连云港昌润香树湾嘉园
DESIGN SCHEME

2#配电房、3#配电房及消防水池、1-9#外窗、总图方案变更文本

2025年05月

关于香树湾嘉园2#配电房、3#配电房及消防水池、1-9#外窗、总图方案变更情况说明

4#`5#楼

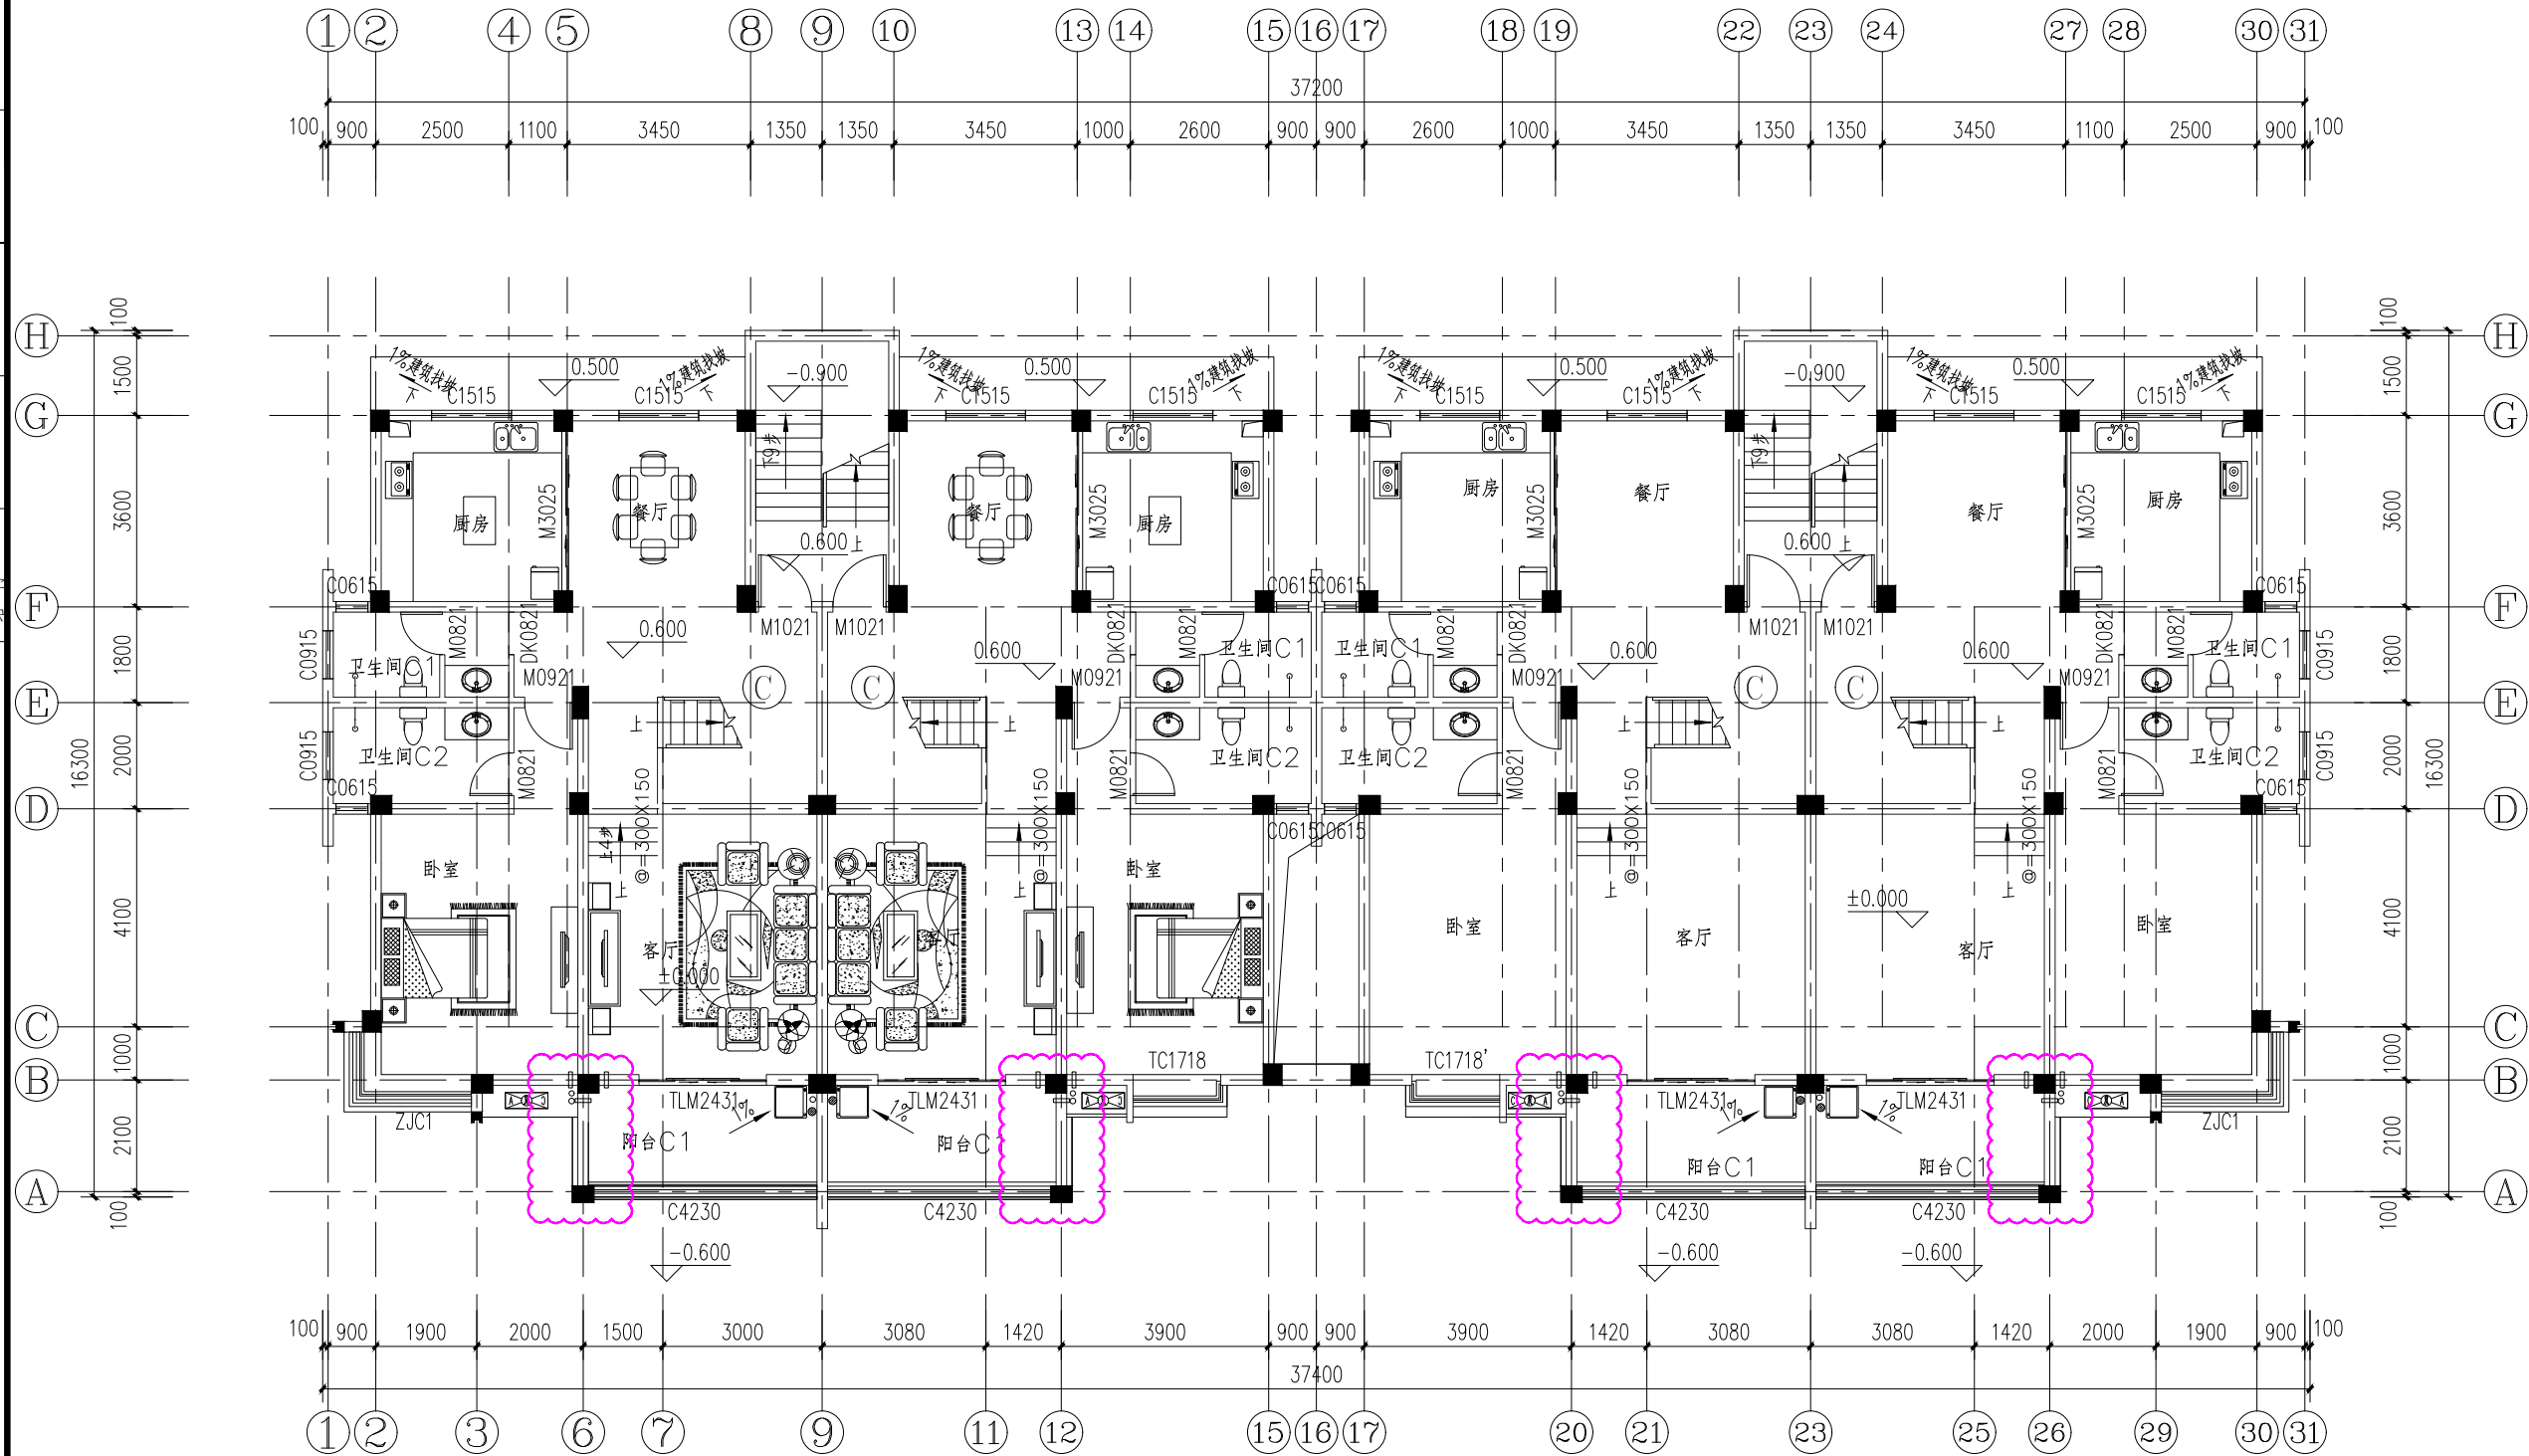
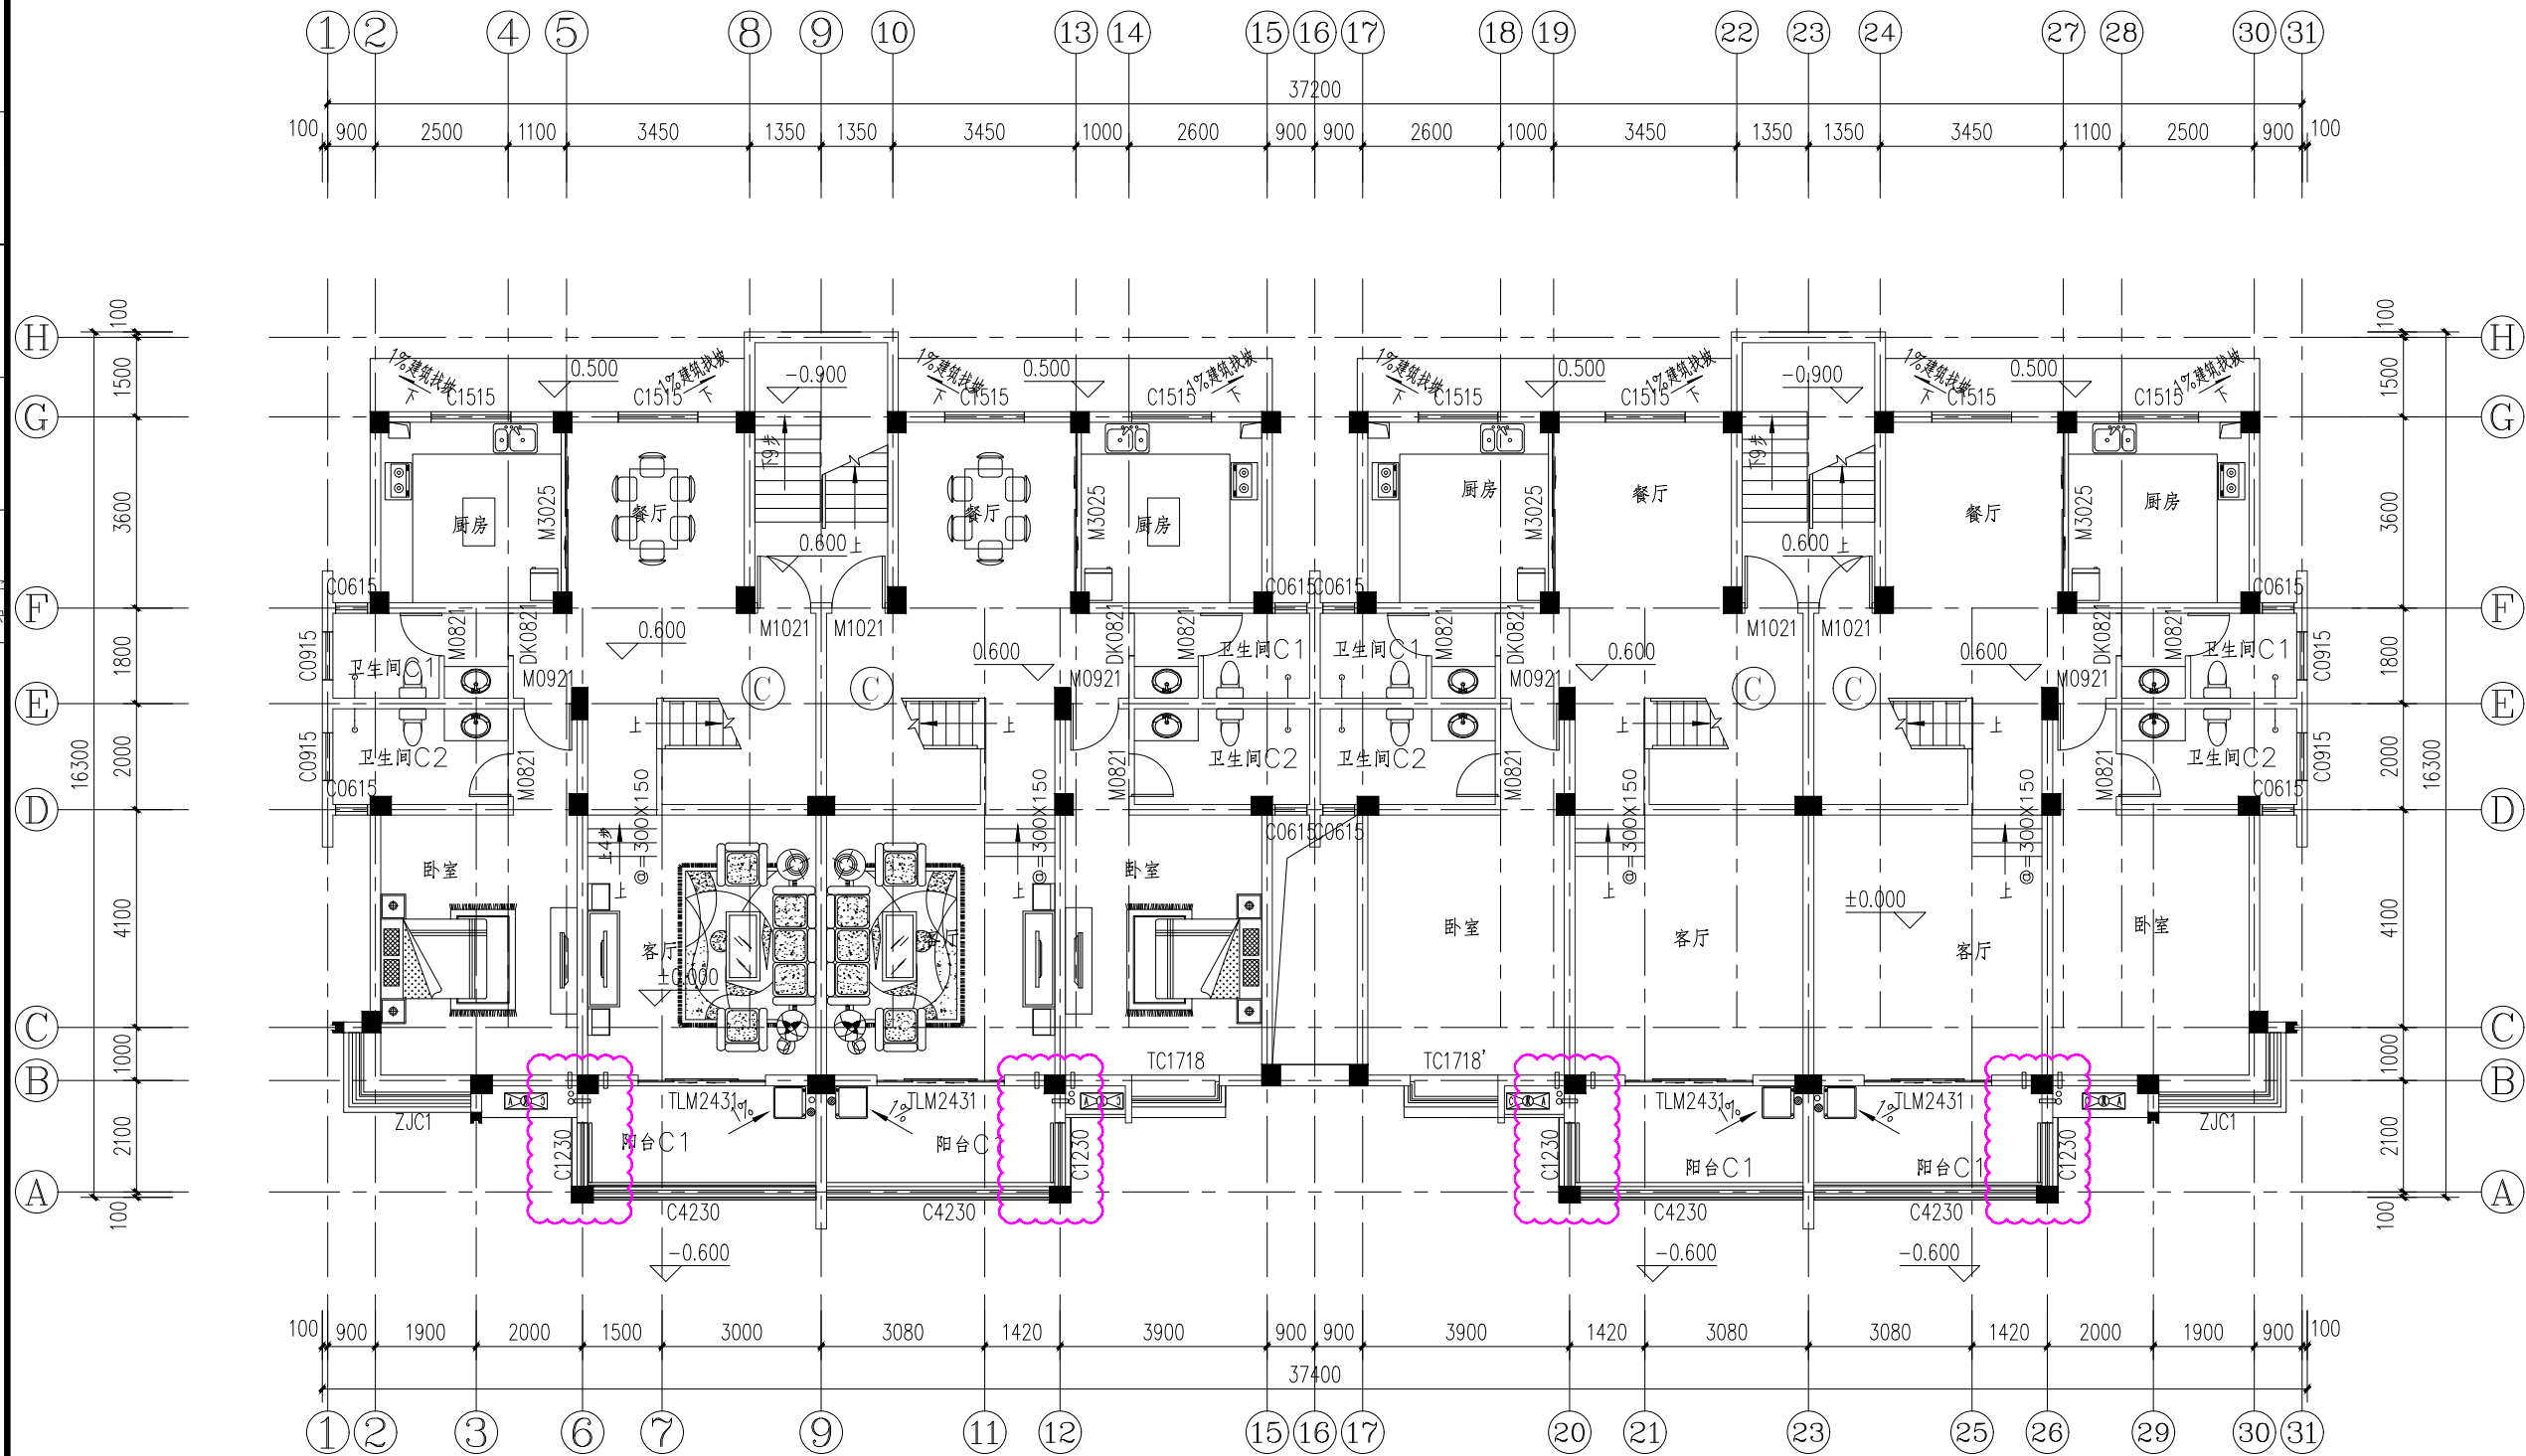
考虑到外窗的节能计算的复杂性以及住户使用的采光要求，变更南向窗户分隔方式与已过审施工图一致，南侧阳台东西侧窗由实体墙变更为窗户与已过审施工图一致。
